POSUDEK

podle § 9 odst. 2 a přílohy č. 5
zákona č. 100/2001 Sb., o posuzování
vlivů na životní prostředí

VĚTRNÉ ELEKTRÁRNY MORAVSKÁ KAMENNÁ HORKA – 4 x 5,56 MW

INVESTOR/OZNAMOVATEL	S&M Develop s.r.o. Makovského náměstí 3147/2 616 00 Brno IČ: 275 34 511		TEL.: +420 777 917 238 E-MAIL: valter@smcz.cz
AKCE	VĚTRNÉ ELEKTRÁRNY MORAVSKÁ KAMENNÁ HORKA - 4X 5,56 MW		
KRAJ Pardubický	OKRES Svitavy	OBEC Kamenná horka	KATASTRÁLNÍ ÚZEMÍ Moravská Kamenná horka
ZPRACOVATEL DOKUMENTACE	RNDr. Tomáš Bajer, CSc. ECO-ENVI-CONSULT Sladkovského 111 506 01 Jičín IČ: 429 21 082		TEL.: +420 603 483 099 E-MAIL: tom.bajer@centrum.cz
DOKUMENT	POSUDEK podle § 9 odst. 2 a přílohy č. 5 zákona č. 100/2001 Sb., o posuzování vlivů na životní prostředí		
PŘÍSLUŠNÝ ÚŘAD	Krajský úřad Pardubického kraje odbor životního prostředí a zemědělství Komenského náměstí 125, 532 11 Pardubice		
ZPRACOVATEL	Ing. Petr Götthans Kosmonautů 1028/7 779 00 Olomouc IČ: 649 52 053		TEL.: +420 602 526 415 E-MAIL: Petr@Gotthans.cz
AUTORIZACE PRO EIA	Č.j.: MZP/2026/910/387		
ZAKÁZKA Č.	DATUM	PODPIS	RAZÍTKO
698/26	09/2026

Státní správa lesů

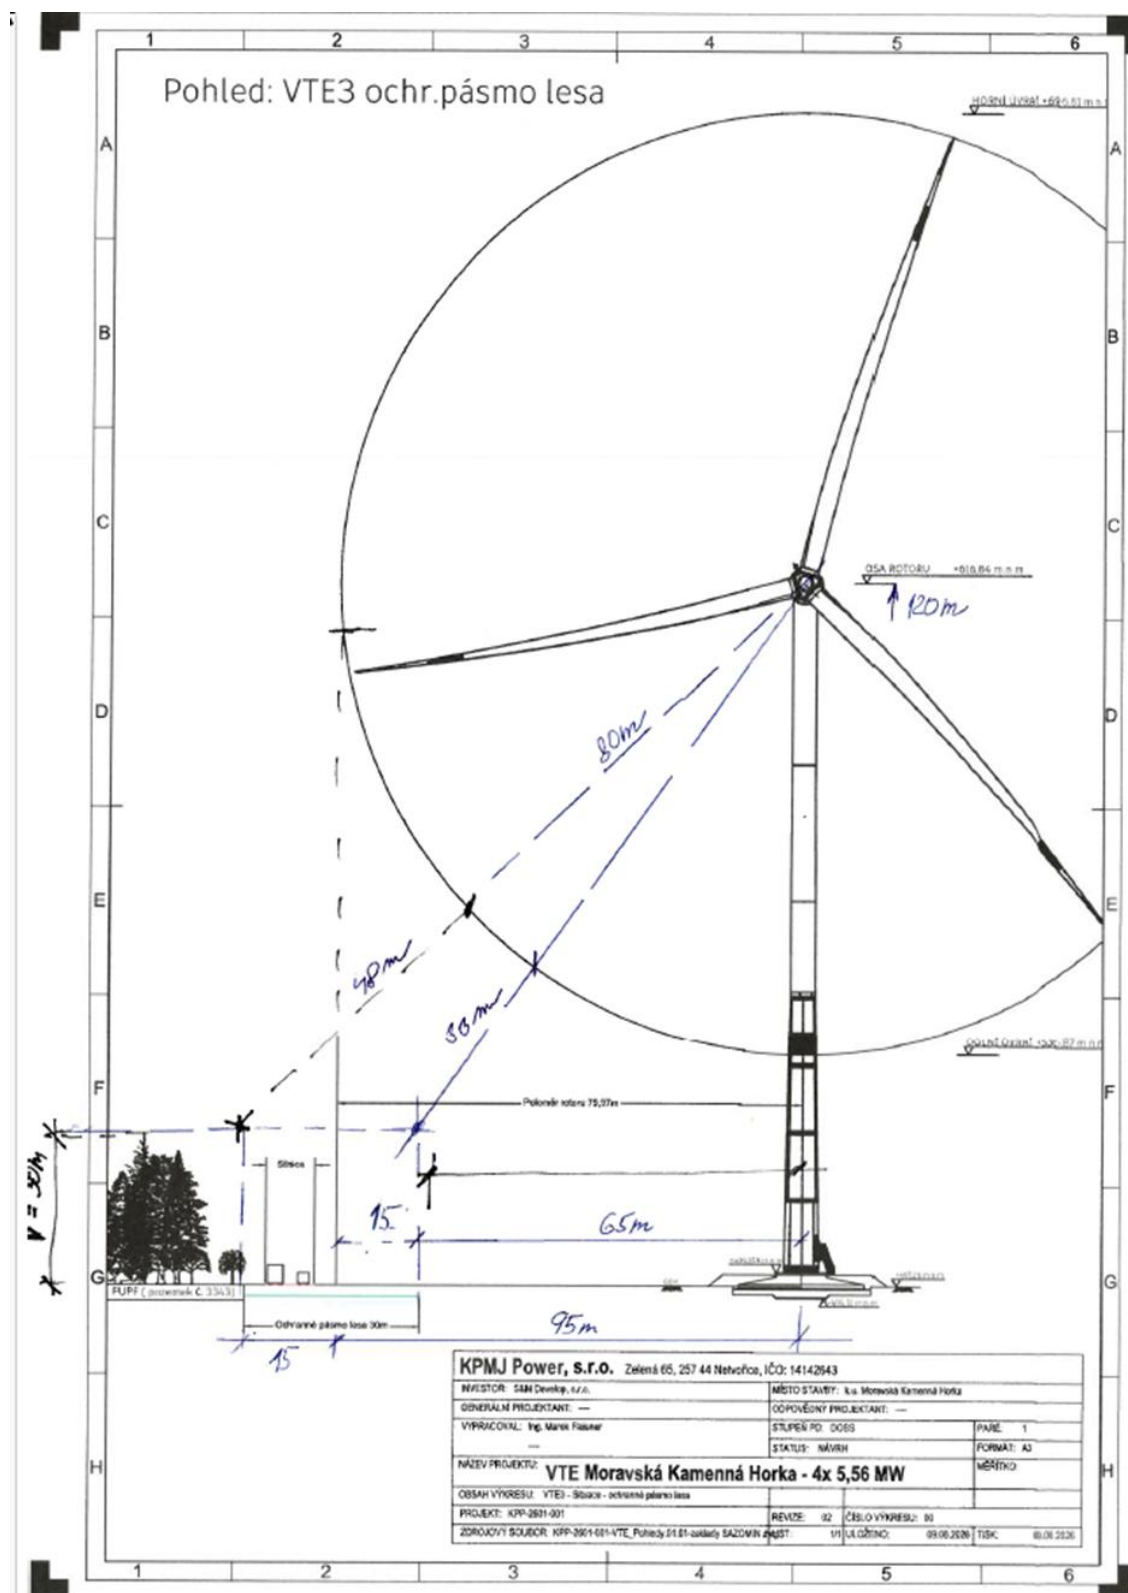
Základ VTE3 sice neleží přímo v lesním pozemku (PUPFL), ale ve vzdálenosti 15 m od nejbližšího lesa (parc. č. 3343) přesahuje svým rotorem do 30 m ochranného pásma lesa. Dokumentace neřeší účinky na lesní porosty, neobsahuje relevantní zdůvodnění umístění v těsné blízkosti lesa ani neřeší bezpečnostní opatření (pád stromů, eroze, zastínění). Navržené umístění VTE3 představuje nepřijatelný zásah do lesního prostředí v rozporu s rekreační, ekologickou a krajinnotvornou funkcí lesa
